令和７年度 計画変更 水利施設等保全高度化事業
畑地帯総合整備事業（畑地帯総合整備型 担い手育成対策）
小林東部第２地区（こばやしとうぶだいに）
計画一般平面対比図（変更） 縮尺1:3,000

工事名	令和７年度 計画変更 水利施設等保全高度化事業 畑地帯総合整備事業（畑地帯総合整備型 担い手育成対策）小林東部第２地区
図面名	計画一般平面対比図（変更）
作成年月日	
縮尺	S=1：3,000
図面番号	－
会社名	宮崎県土地改良事業団体連合会
主任技術者

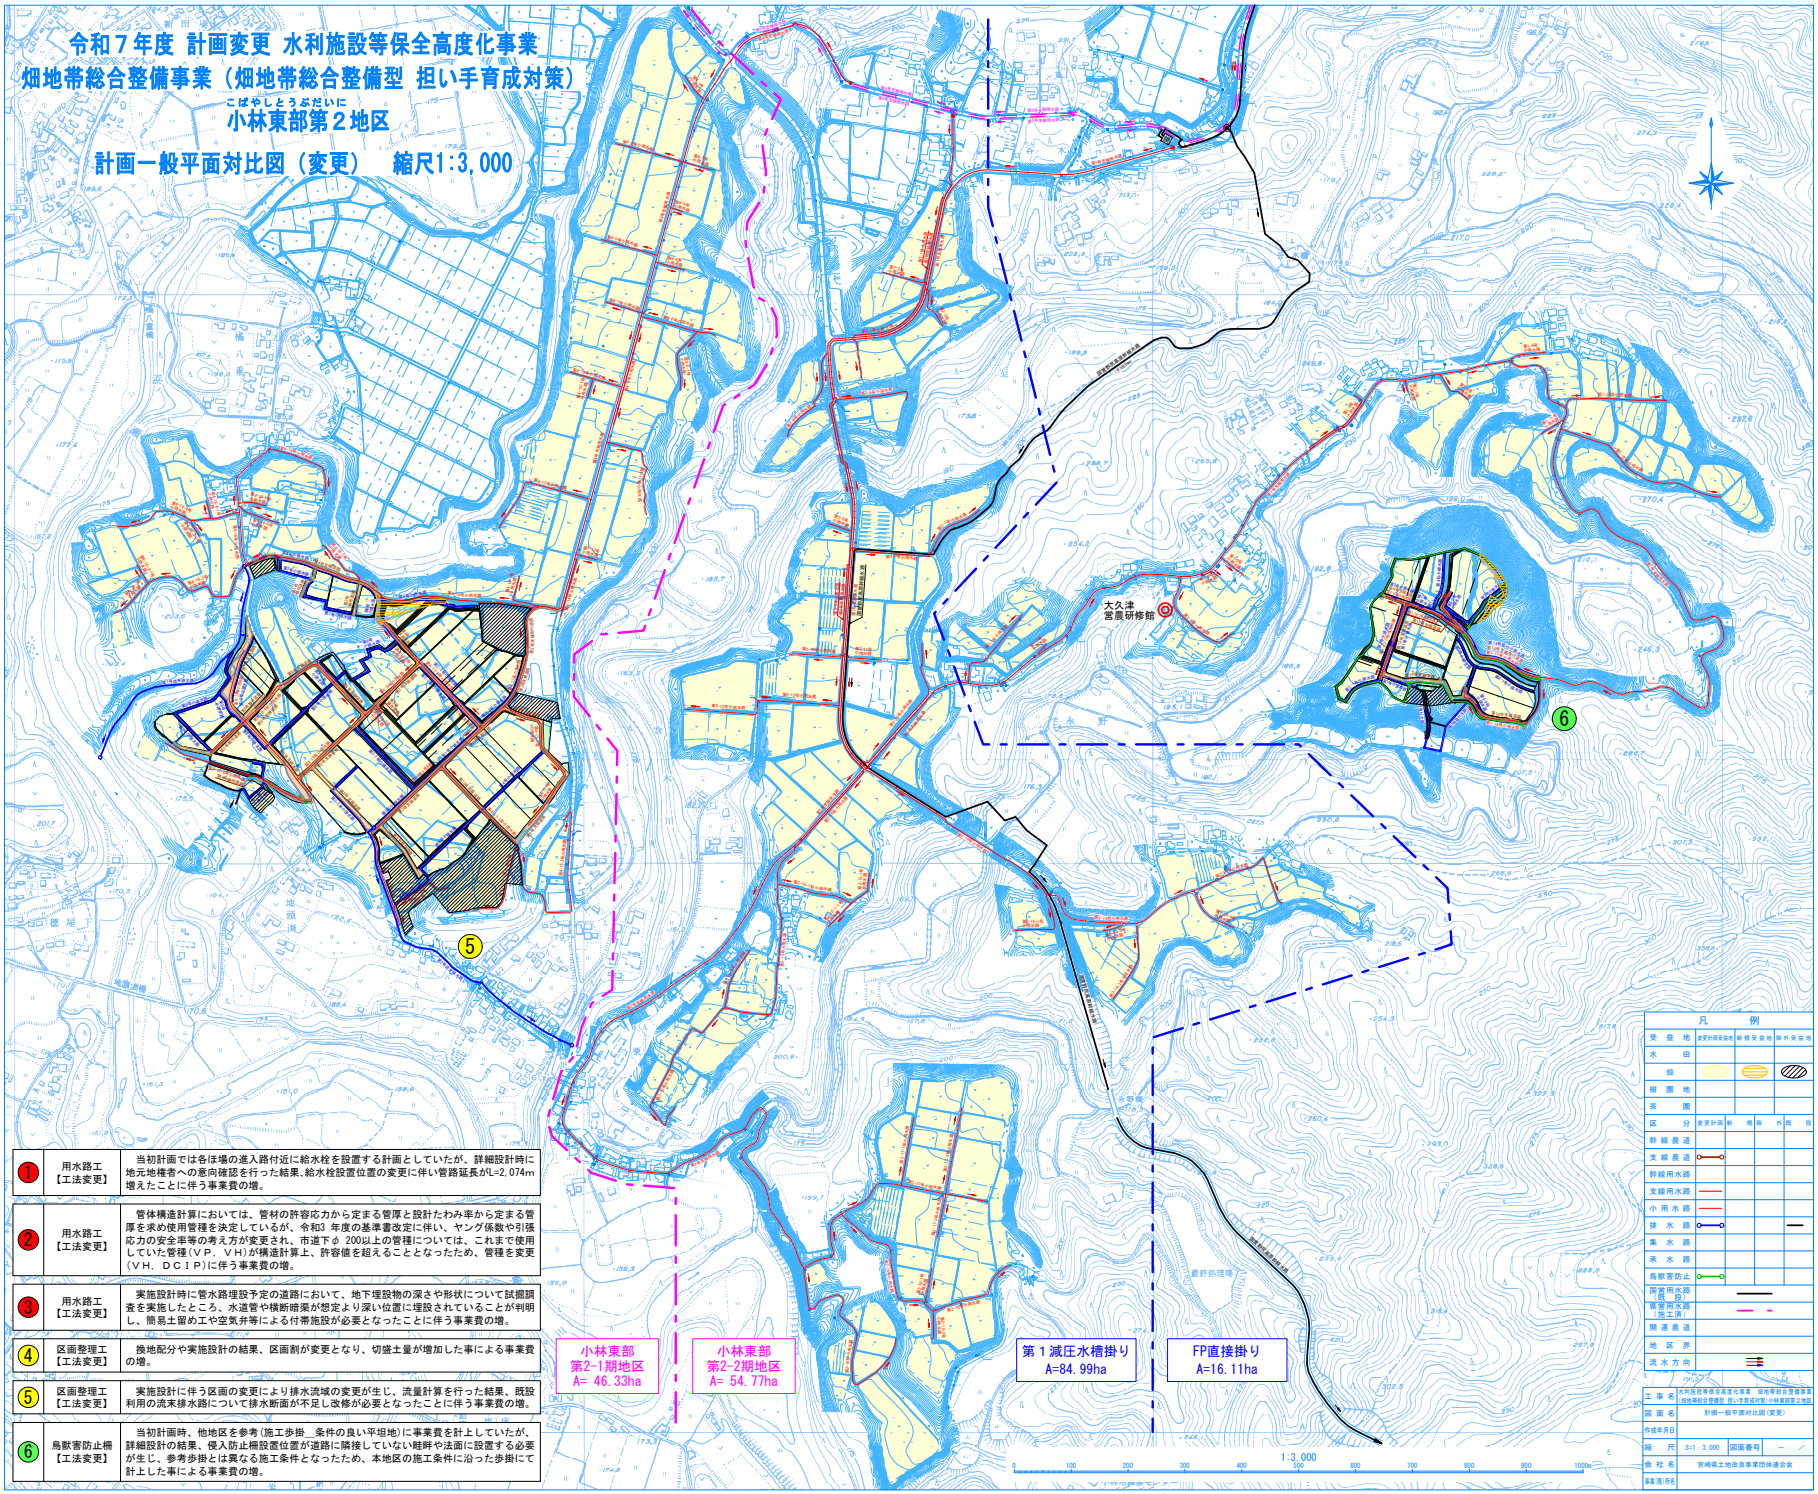
1	用水路工【工法変更】	当初計画では各ほ場の進入路付近に給水栓を設置する計画としていたが、詳細設計時に地元地権者への意向確認を行った結果、給水栓設置位置の変更に伴い管路延長がL=2.074m増えたことに伴う事業費の増。
2	用水路工【工法変更】	管体構造計算においては、管材の許容応力から定まる管厚と設計たわみ率から定まる管厚を求め使用管種を決定しているが、令和3 年度の基準書改定に伴い、ヤング係数や引張応力の安全率等の考え方が変更され、市道下ゥ 200以上の管種については、これまで使用していた管種（ＶＰ、ＶＨ）が構造計算上、許容値を超えることとなったため、管種を変更（ＶＨ、ＤＣＩＰ）に伴う事業費の増。
3	用水路工【工法変更】	実施設計時に管水路埋設予定の道路において、地下埋設物の深さや形状について試掘調査を実施したところ、水道管や横断暗渠が想定より深い位置に埋設されていることが判明し、簡易土留めエや空気弁等による付帯施設が必要となったことに伴う事業費の増。
4	区画整理工【工法変更】	換地配分や実施設計の結果、区画割が変更となり、切盛土量が増加した事による事業費の増。
5	区画整理工【工法変更】	実施設計に伴う区画の変更により排水流域の変更が生じ、流量計算を行った結果、既設利用の流末排水路について排水断面が不足し改修が必要となったことに伴う事業費の増。
6	鳥獣害防止柵【工法変更】	当初計画時、他地区を参考（施工歩掛_条件の良い平坦地）に事業費を計上していたが、詳細設計の結果、侵入防止柵設置位置が道路に隣接していない畦畔や法面に設置する必要が生じ、参考歩掛とは異なる施工条件となったため、本地区の施工条件に沿った歩掛にて計上した事による事業費の増。
